# Экономический и Социальный Совет

#### 170-я сессия

### Предложение по дополнению 1 к поправкам серии 01 к Правилам № 129 (усовершенствованные детские удерживающие системы)

## **Дополнение 1 к поправкам серии 01 к Правилам № 129 (усовершенствованные детские удерживающие системы (УДУС))**

Рис. 1

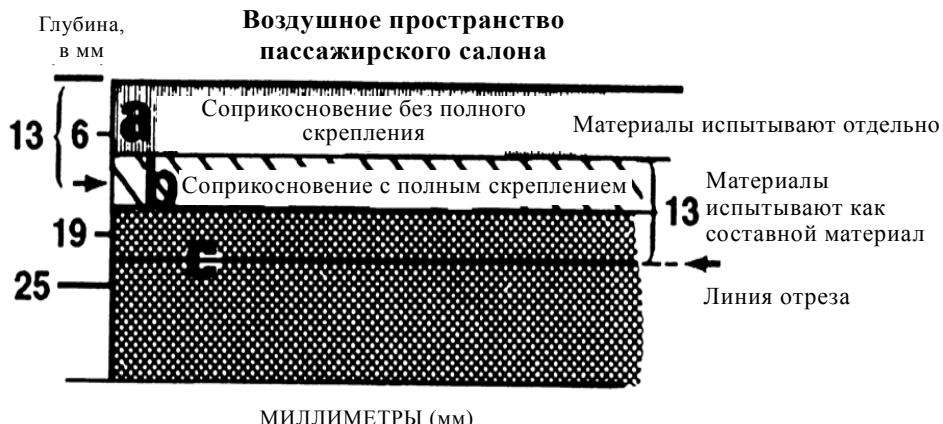
#### 2. Отбор материалов (см. рис.1 ниже)

Считается, что требованиям пункта 6.1.6 отвечает любая часть однородного или составного материала, расположенная в пределах 13 мм воздушного пространства пассажирского салона.

2.1.1 Требования пункта 6.1.6 считаются выполненными в том случае, если любой материал, который не прикреплен к другому(им) материалу(ам) в каждой точке соприкосновения, подвергается испытаниям отдельно.

2.1.2 Требования пункта 6.1.6 считаются выполненными в том случае, если любой материал, который прикреплен к другим материалам в каждой точке соприкосновения, подвергается испытаниям вместе с этим(ми) другим(ми) материалом(ами) как составной материал.

Материал А не прикреплен к материалу В в месте их соприкосновения и испытывается отдельно.

Часть материала В расположена в пределах 13 мм воздушного пространства пассажирского салона, и материалы В и С скреплены в каждой точке соприкосновения; поэтому материалы В и С подвергают испытаниям как составной материал.

Разрез делается в материале С таким образом, чтобы получить образец толщиной 13 мм, как это показано на рис. 1.
